LICITACIÓN PÚBLICA
“Provisión e Instalación de Sistema de Extracción y captación de Polvo, Aserrín y Virutas para Taller de Carpintería”

Respuestas a las consultas N°1:

Fecha 17 de agosto de 2023

Distancia tableto a taller de maderas Ángulos esquina

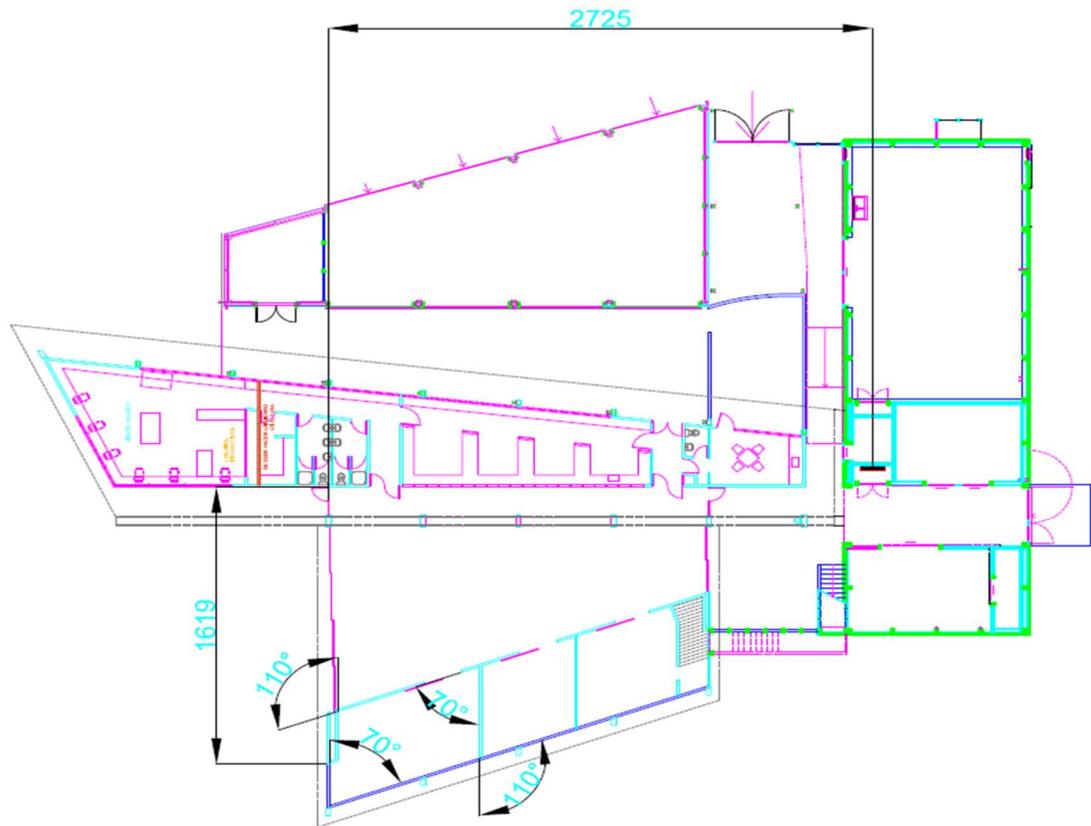
- Favor indicar dónde se encuentra ubicado el tablero principal del edificio taller (ubicar el tablero en el layout e indicar distancias).

- Dada la forma particular del recinto, indicar el ángulo que describen las esquinas del taller.

R: Son 43.44mts de distancia aproximadamente.

R: 70° y 110°
